WIZ.271.8.2021

Dotyczy postępowania o udzielenie zamówienia publicznego pn. **Budowa boiska sportowego przy Szkole Podstawowej Nr 4 w Bełchatowie** - prowadzonego na podstawie art. 275 pkt 1 ustawy z dnia 11 września 2019 r. - Prawo zamówień publicznych (t. j. Dz. U. z 2019 r. poz. 2019 z późn.zm.)

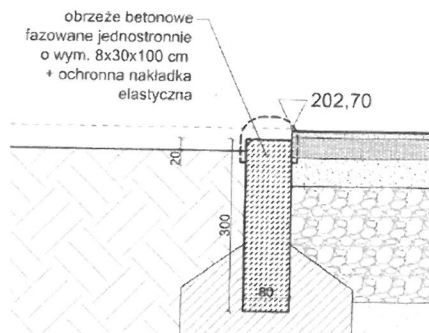
10. Projekt podaje:

Informujemy, że na tego typu obiektach nie stosuje się nakładek gumowych przy nawierzchni sportowej PU.

Nawierzchnia PU powinna być wykonana do poziomu obrzeży betonowych wolnych od nakładek.

**Ad. 10**

Ochronne nakładki elastyczne zabezpieczające betonowe obrzeża należy zastosować zgodnie z dokumentacją projektową. Aprobata techniczne produktu zezwalają na stosowanie nakładek gumowych z granulatu SBR na boiskach sportowych.
